福島第一原子力発電所
特定原子力施設への指定に際し
東京電力株式会社福島第一原子力発電所に対し
して求める措置を講ずべき事項についてへの
適合性について
(5 ・ 6 号機滞留水移送設備の移送配管及び
移送ポンプの改良について)

2023 年 12 月
東京電力ホールディングス株式会社

b . 5・6号機滞留水移送設備の移送配管及び移送ポンプの改良に関する補足説明については別紙 - 1 参照。

5・6号機滞留水移送設備の移送配管及び移送ポンプの改良に関する補足説明

図1 5・6号機滞留水移送設備概略図

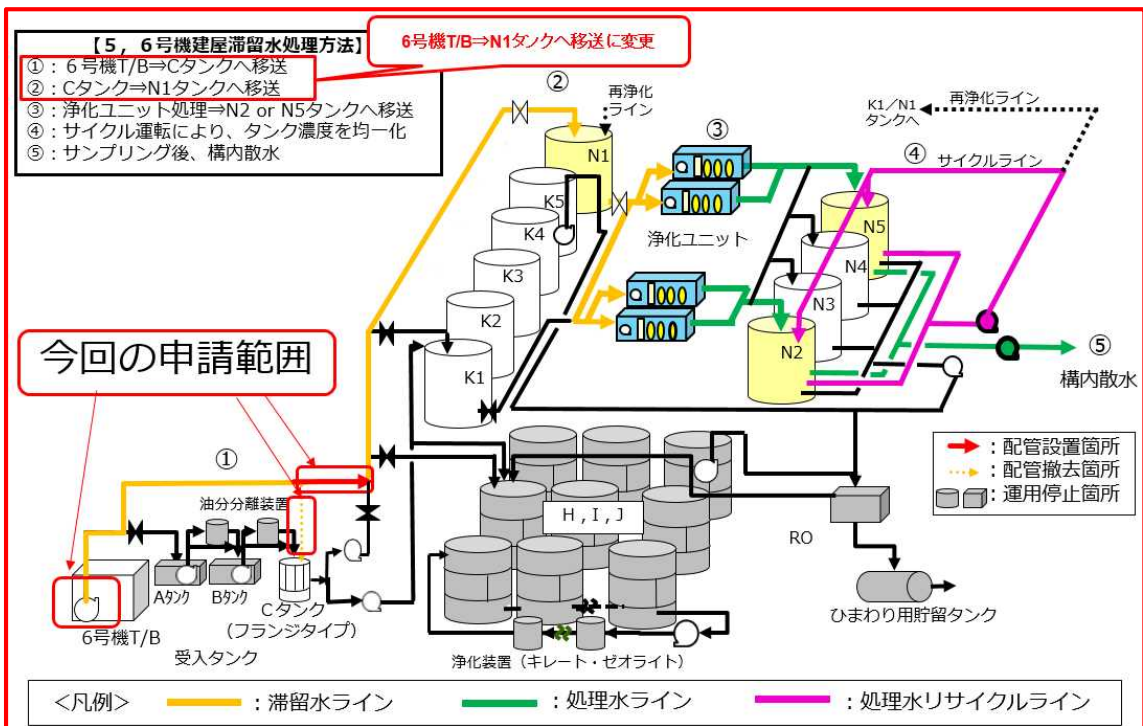
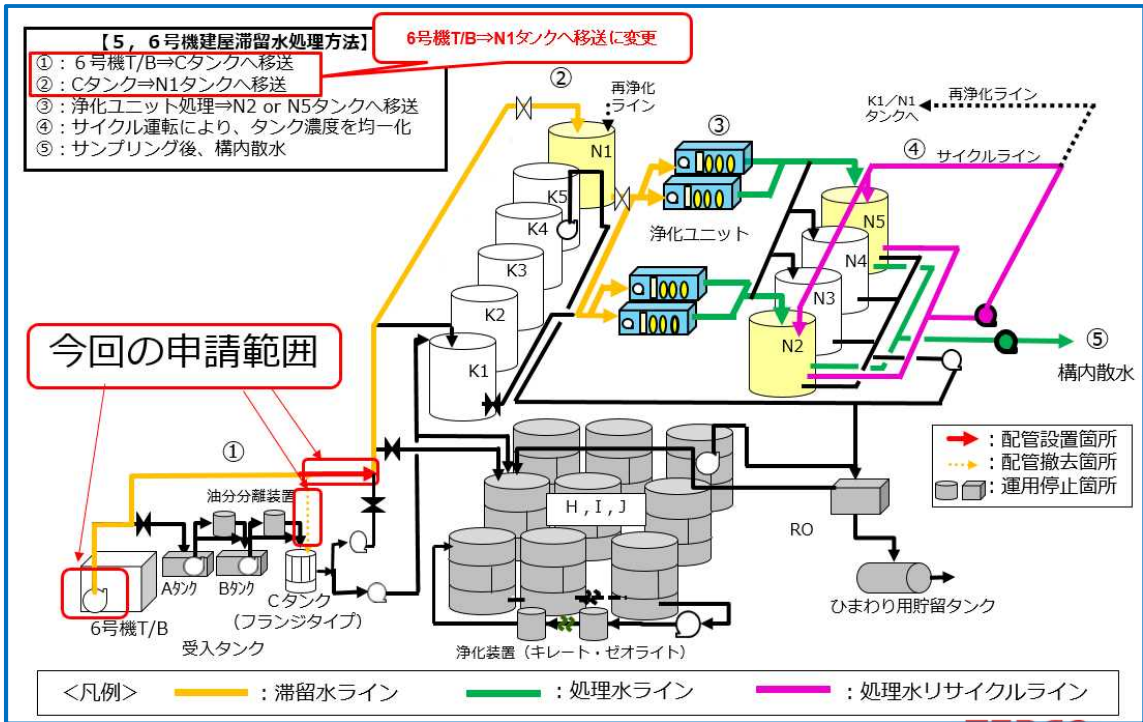
フランジ型タンクのうち、F 2タンクエリアの中間タンク（以下、C群タンク）を運用停止するにあたり、F 1タンクエリアまで直接滞留水を移送する必要があることから、移送配管の追設及び滞留水移送ポンプの基本仕様を変更する。（図1）

- ・漏洩リスク低減のため、Fタンクエリアのフランジ型タンクの運用を停止する必要がある。
- ・現在使用している、5・6号建屋滞留水移送ラインの中間タンク（C群）が対象に含まれる。

- ・C群タンク運用停止に伴い、6号機T/BからN1タンクへ直接滞留水を移送する配管を設置。
- ・既存の滞留水移送ポンプ（揚程：65m）では、N1タンクまで滞留水を移送出来ないため、滞留水移送ポンプの基本仕様を変更する。（揚程：93m）

図1 5・6号機滞留水移送配管の水撃評価

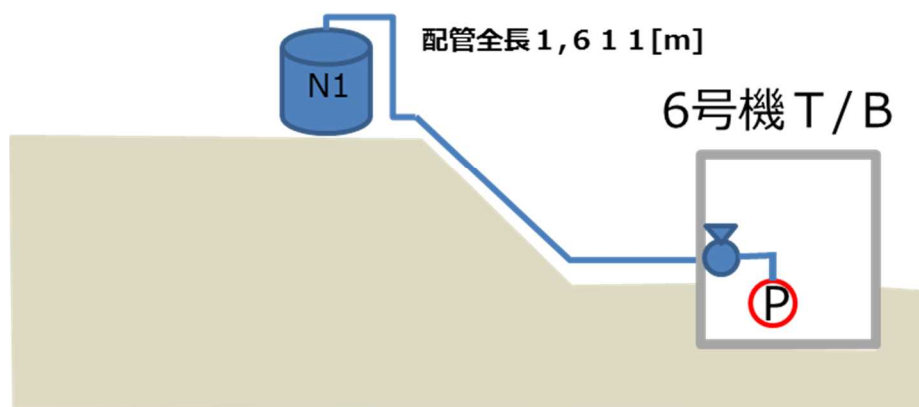
評価の結果，水撃波速度は193[m/s]となり，これによる弁が緩閉塞とならない時間は17秒以上であり，17秒で弁閉した時の水撃は0.62[MPa]となるため配管最高使用圧力内に収まっており水撃の対策は必要ない。

MO弁は17秒かけて閉まり，閉止と同時にポンプを停止させる制御とする。

なお，水撃の対策は必要ないが移送距離が伸びたことから影響緩和のためMO弁を設置する。

図8 継手部の漏えい防止対策

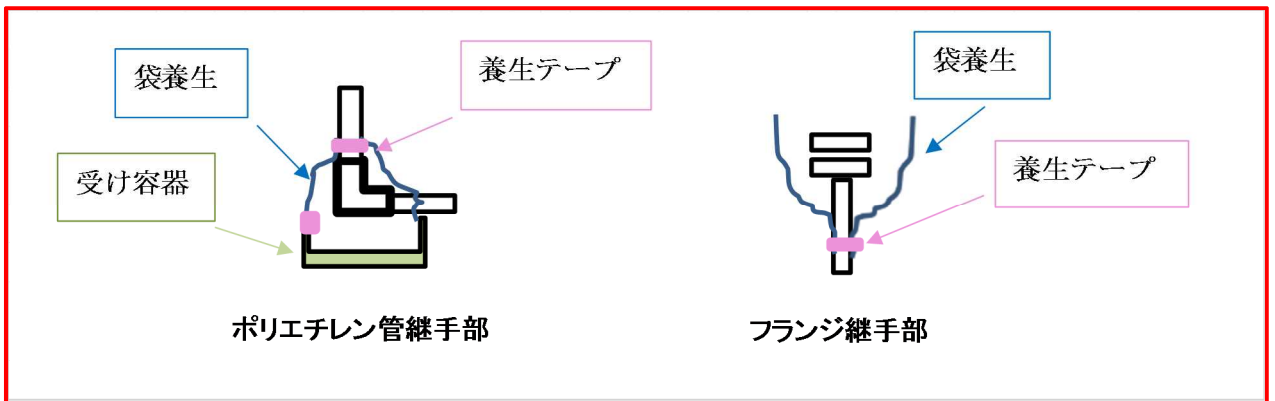
(1) 滞留水移送配管の継手部を取り外す場合、滞留水が漏れないよう袋を養生テープで固定したうえで受け容器を設け、内包水を受けられるようにする。

図9 内包水移送の漏えい拡大防止対策

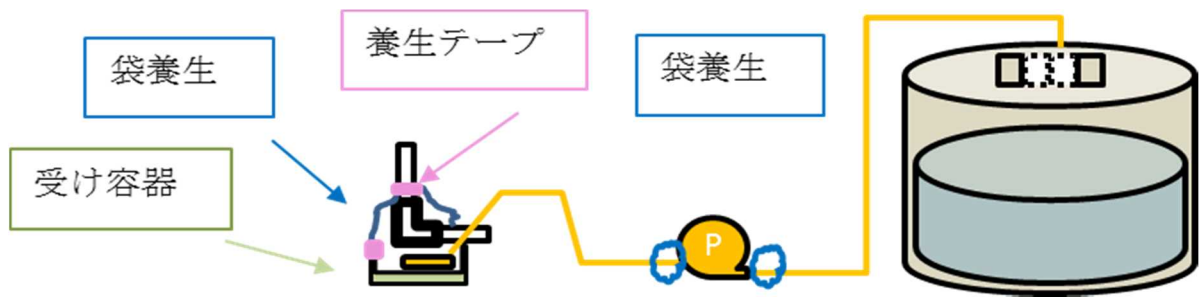
- (1) 仮設ホースの継手部がレバーロック式カブラの場合，継手部を固縛し外れ防止を行う。フランジ継手部の場合，締付確認を行う。
- (2) 漏えい拡大防止策として，仮設ホースの継手部は全て袋養生することにより，漏えい時に汚染水を受けられるようにすると共に，仮設ポンプは受入タンクの堰内に設ける。また，移送中は作業員による常時監視を行う。
- (3) 内包水移送時，圧縮空気を用いて圧送し配管内に残る水を無くす。

図-4 5・6号機 滞留水貯留設備 全体概要図

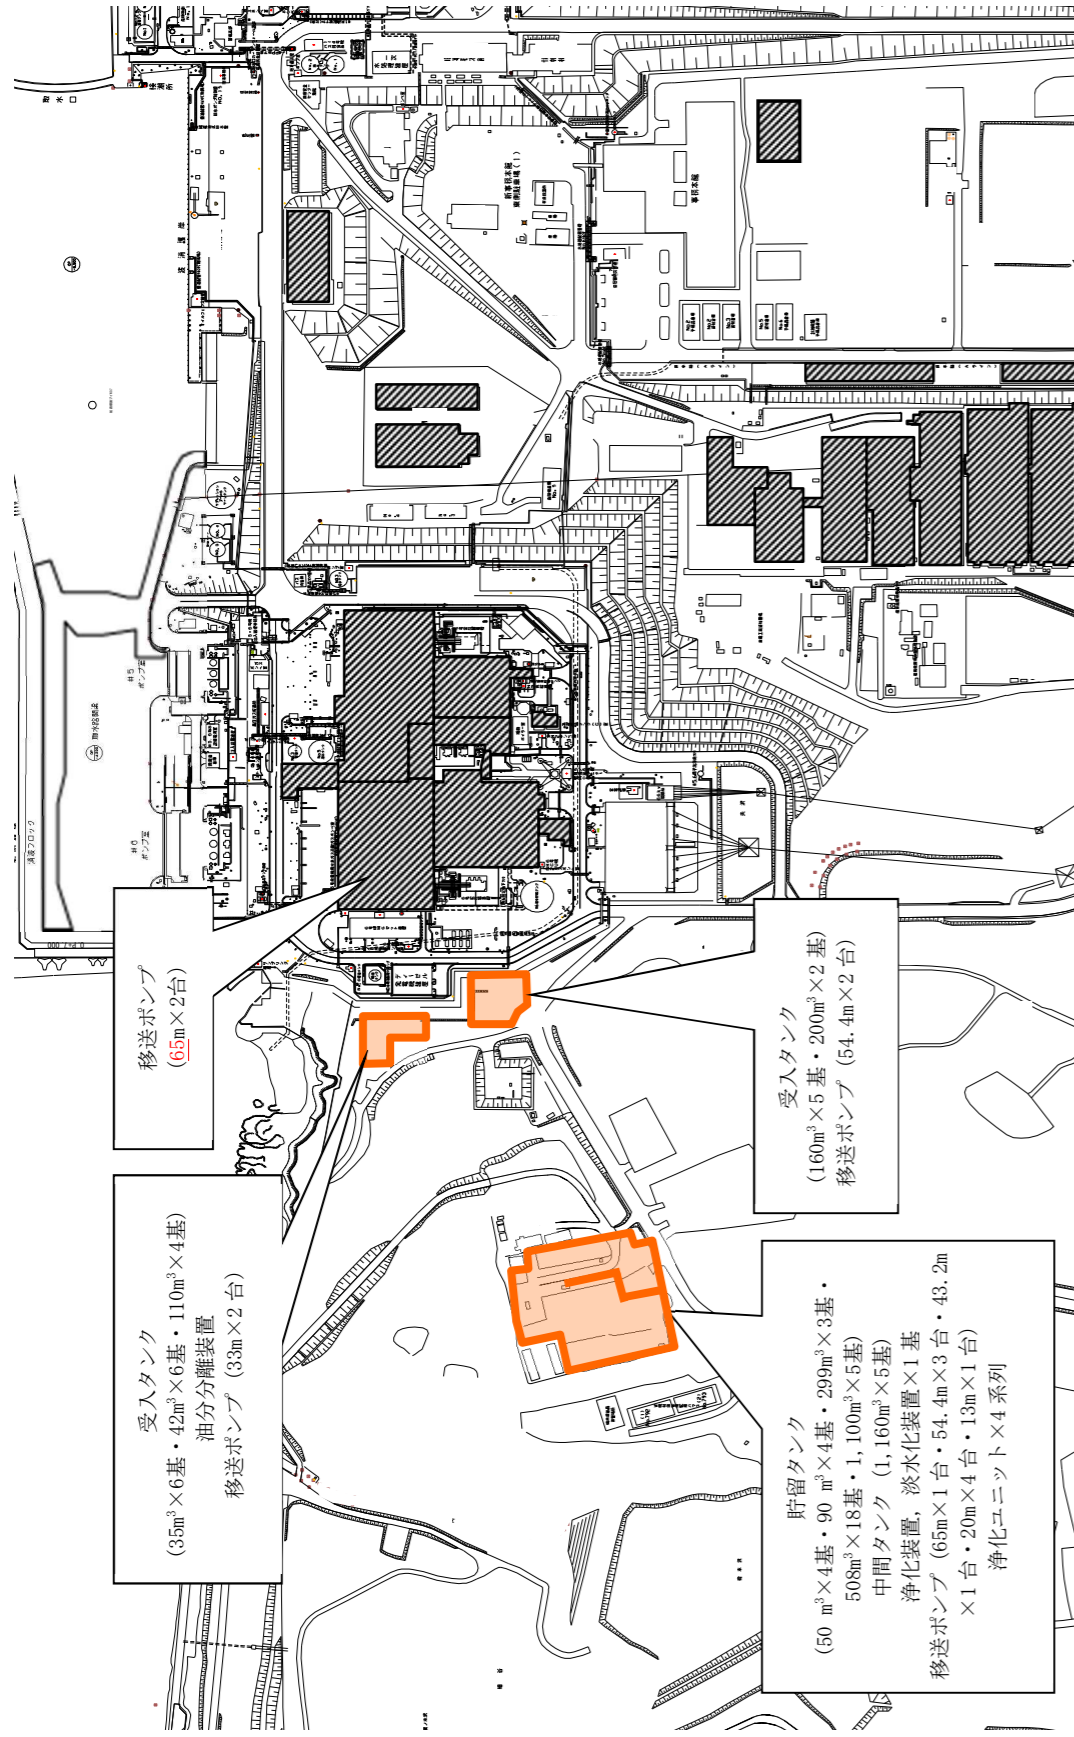
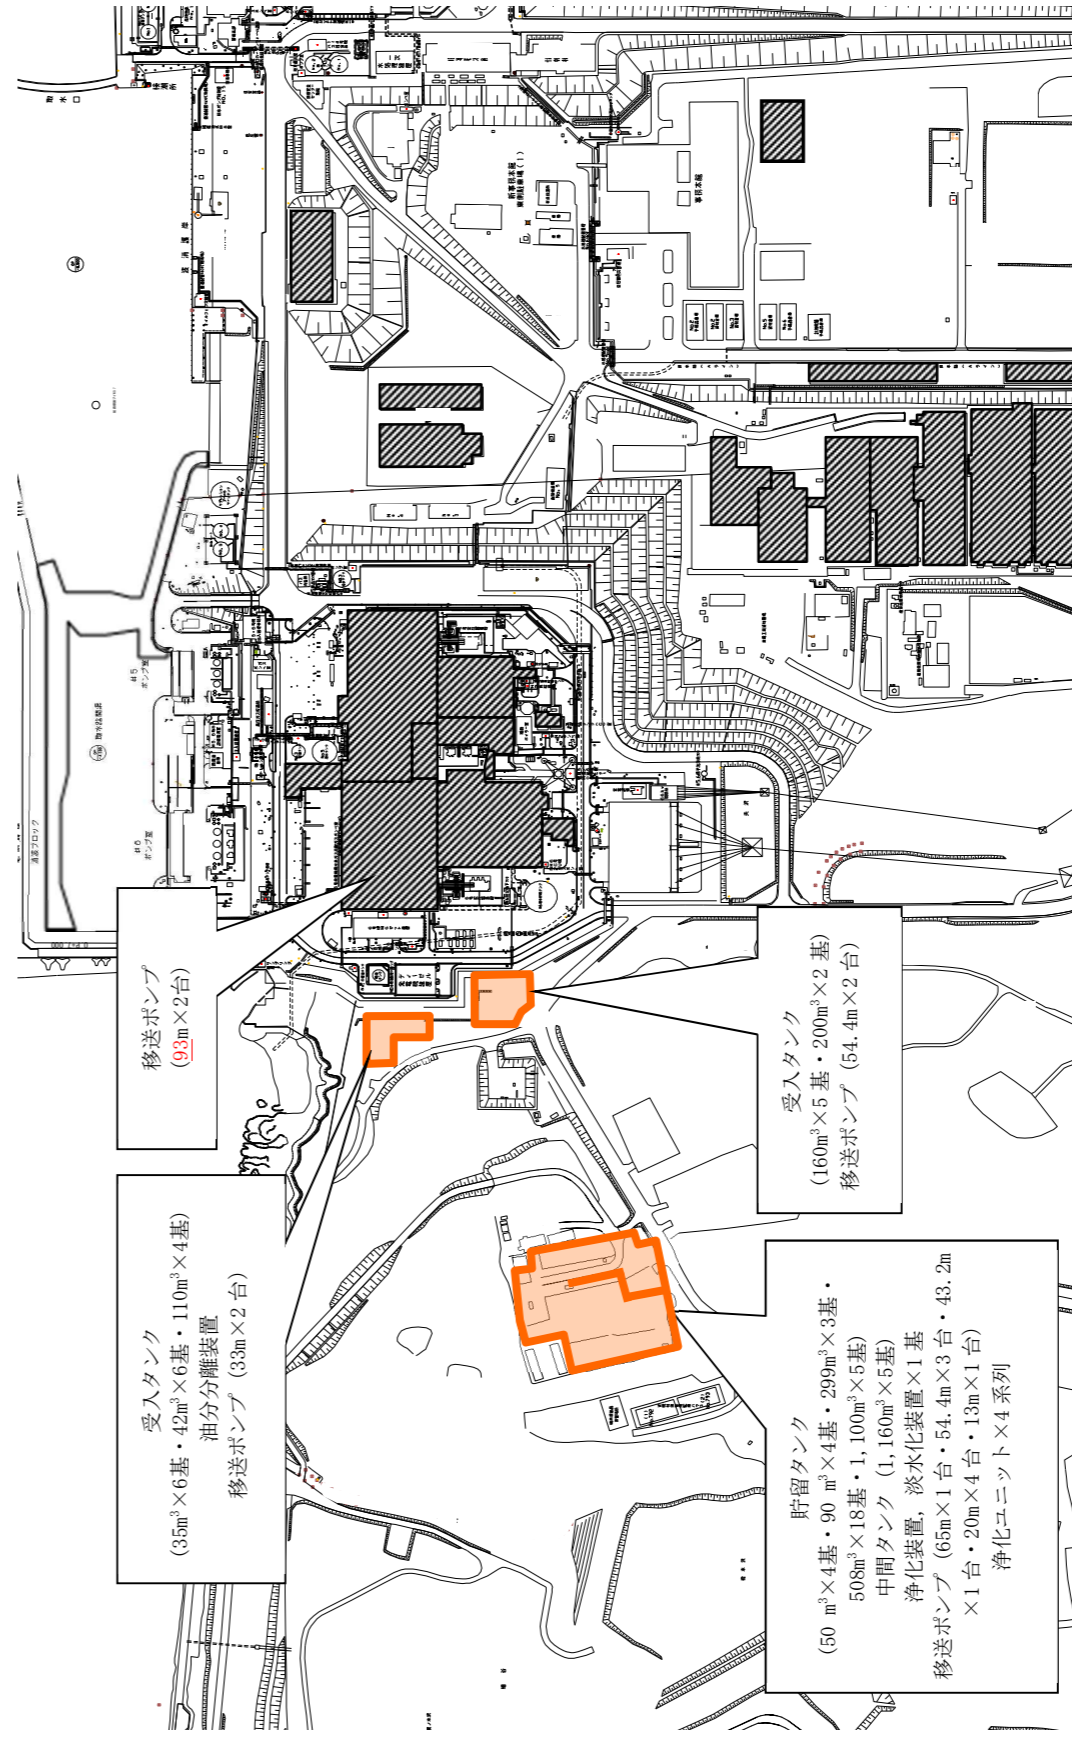
移送ポンプ改良に伴う、図面の変更
